**Avis de la mission régionale
d'autorité environnementale
Hauts-de-France
sur le projet de création
d'un parc agrivoltaïque à Coulonges-Cohan (02)
Étude d'impact de juin 2023**

n°MRAe 2023-7608

AVIS n° 2023-7608 rendu le 1^{er} février 2024 par délégation de
la mission régionale d'autorité environnementale Hauts-de-France

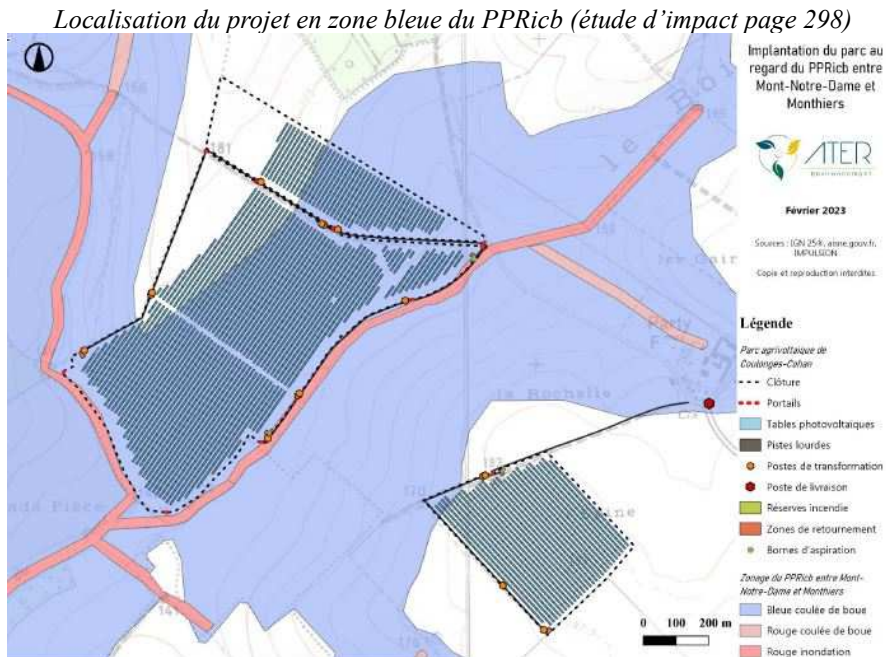
Il conviendrait de démontrer que les mesures prévues permettront de ne pas aggraver les risques.

L'autorité environnementale recommande de compléter le dossier par une démonstration et justification d'une prise en compte des risques et une non aggravation des risques concernés par les inondations et coulées de boues.
